ПАСПОРТ ДОСТУПНОСТИ № 17
объекта социальной инфраструктуры (ОСИ)
Общезижение с блоком обслуживания

ПАСПОРТ ДОСТУПНОСТИ
объекта социальной инфраструктуры (ОСИ)
№ 17

**АКТ ОБСЛЕДОВАНИЯ
объекта социальной инфраструктуры
К ПАСПОРТУ ДОСТУПНОСТИ ОСИ
№ 17**

Фото 2.2

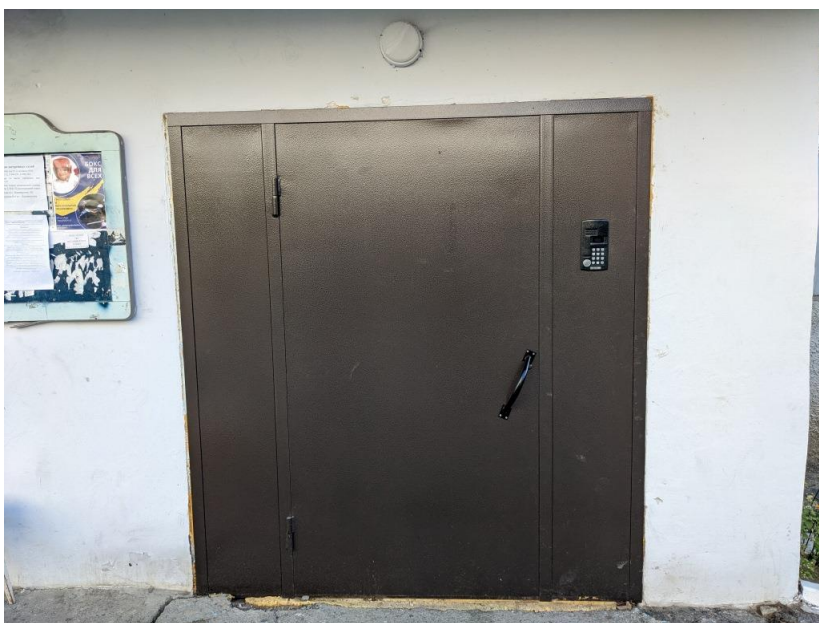
2.1	Лестница (наружная)	нет						
2.2	Пандус (наружный)	нет						
2.3	Входная площадка (перед дверью)	есть	2.1, 2.2	6.4.2	Домофон расположен на высоте более 1,1 м.	К	Обустроить домофон на высоте не более 1,1 м.	Текущи й ремонт

Фото 3.11

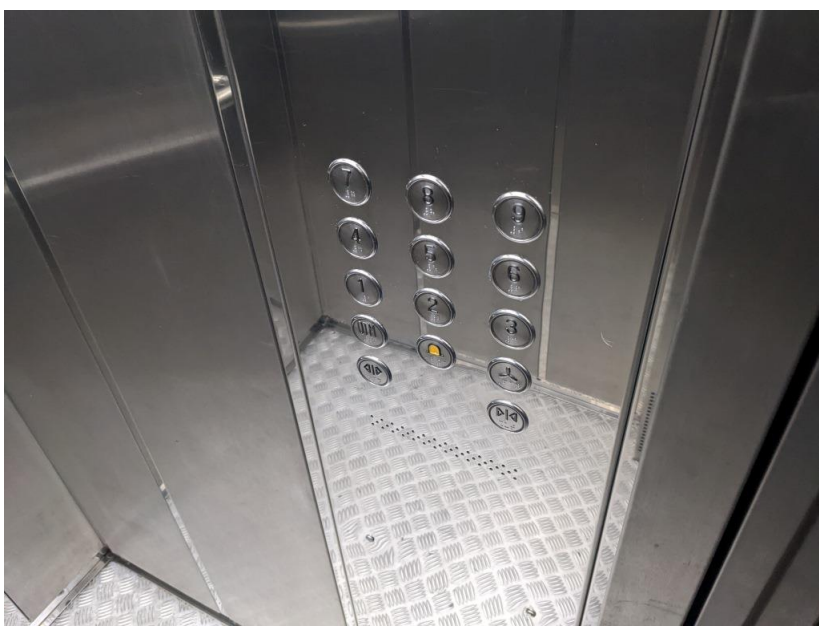
3.3	Пандус (внутри здания)	нет						
3.4	Лифт пассажирский (или подъемник)	есть	3.9-3.12	6.4.2	Кнопки вызова кабины лифта и кнопки панели управления внутри лифтовой кабины расположены на высоте более 1,1 м (1,52 м).	К	Обустроить кнопки вызова кабины лифта и кнопки панели управления внутри лифтовой кабины на высоте в пределах 0,85-1,1 м.	Текущий ремонт

п.9.17 СП 54.133 30.202 2	Ширина проема в кабину лифта в свету менее 0,9 м (0,7 м).	К	Заменить кабину лифта на нормативную (с шириной проема двери в свету не менее 0,9 м и размерами не менее 1,1х2,1 м).	Капитальный ремонт

6.2.15	Размеры кабины лифта менее 1,1х2,1 м (0,93х1,14 м).	К		
				6.2.16	На боковых поверхностях дверных проемов выходов из лифта отсутствуют обозначения номера этажа рельефными цифрами, продублированными шрифтом Брайля.	С	Обустроить на боковых поверхностях дверных проемов выходов из лифта обозначения номера этажа рельефными цифрами, продублированным и шрифтом Брайля.	Текущий ремонт

Фото 3.14

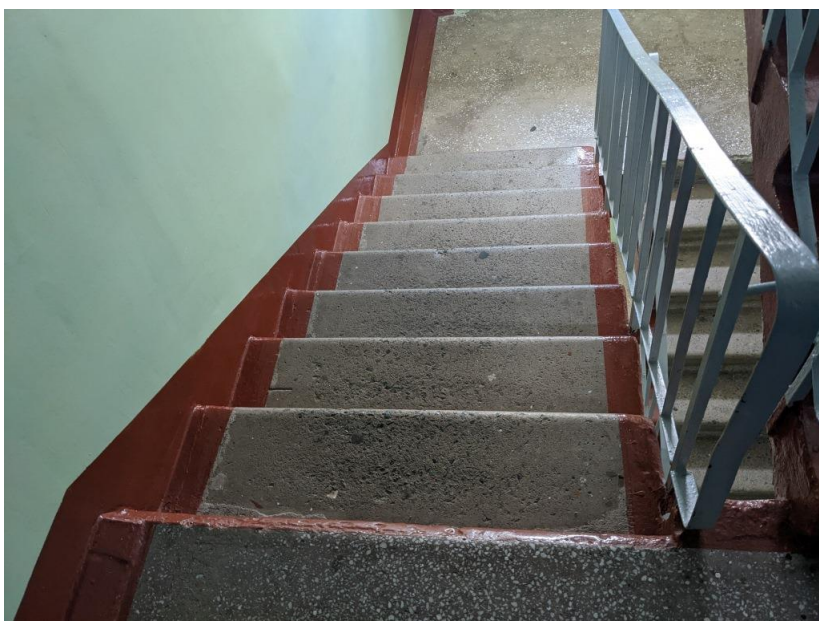
3.2	Лестница (внутри здания)	есть	3.1-3.3, 3.13-3.15	6.2.3, п.4.3.2 ГОСТ Р 52875-2018	Перед подъемами и спусками на внутренние лестницы отсутствуют предупреждающие тактильно-контрастные указатели.	С	Обустроить за 0,3 м до краев верхней и нижней ступеней лестницы, ведущей от тамбура к площадке 1-го этажа, тактильно-контрастные предупреждающие напольные указатели глубиной 0,5-0,6 м с рифлением в виде конусов, расположенных в линейном порядке, или изменение фактуры пешеходного пути с подобными характеристиками.	Текущий ремонт

6.2.8	Отсутствует маркировка краевых ступеней внутренних лестниц.	С	Обозначить проступи краевых ступеней внутренних лестниц, расположенных на путях движения инвалидов с нарушением зрения внутри здания, одной или несколькими противоскользящим и полосами, контрастными с поверхностью ступеней, общей	Текущий ремонт

6.2.12	На боковой поверхности поручней внутренних межэтажных лестниц отсутствуют рельефные обозначения этажей.	С	шириной 0,08-0,1 м. Обустроить на боковой поверхности поручней внутренних межэтажных лестниц, расположенных на путях движения инвалидов с нарушением зрения внутри здания, рельефные обозначения этажей.	Текущий ремонт

Фото 3.17

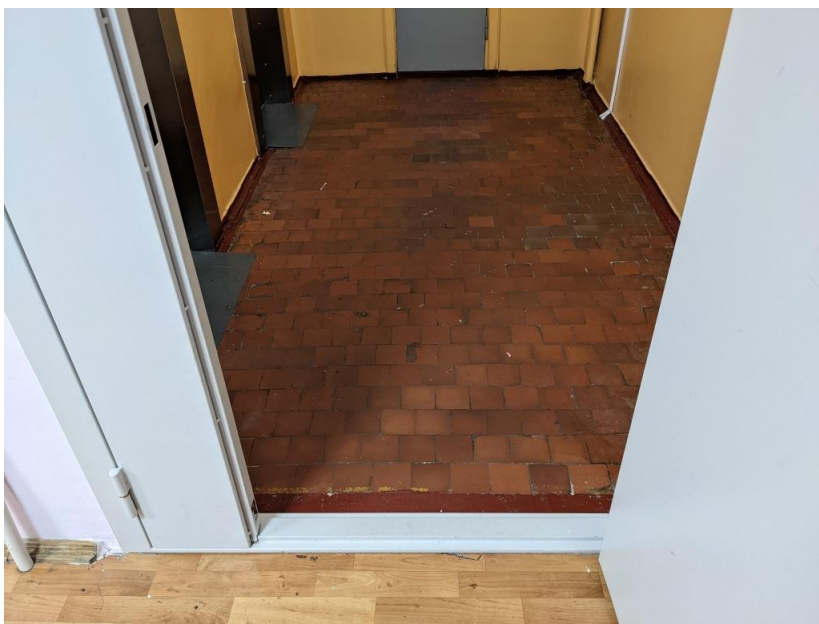
3.5	Дверь	есть	3.4, 3.5, 3.16- 3.18, 3.24, 3.25	6.2.3, п.4.3.2 ГОСТ Р 52875- 2018	На участках пола перед дверьми, расположенными фронтально на путях движения внутри здания, отсутствуют предупреждающие тактильно-контрастные указатели.	С	Обустроить на участках пола перед дверьми, расположенными фронтально на путях движения инвалидов с нарушением зрения внутри здания, на расстоянии ширины полотна двери от плоскости дверного полотна снаружи и на расстоянии 0,3 м от плоскости дверного полотна со с внутренней стороны предупреждающие тактильно-контрастные напольные указатели глубиной 0,5-0,6 м с рифлением в виде конусов, расположенных в линейном порядке, или изменения фактуры пешеходного пути с подобными характеристиками.	Текущий ремонт

6.2.4	Высота порогов дверей, расположенных на путях движения внутри здания, более 0,014 м (0,04-0,065 м).	К	Устранить пороги дверей, расположенных на путях движения инвалидов внутри здания, занизить до высоты не более	Текущий ремонт
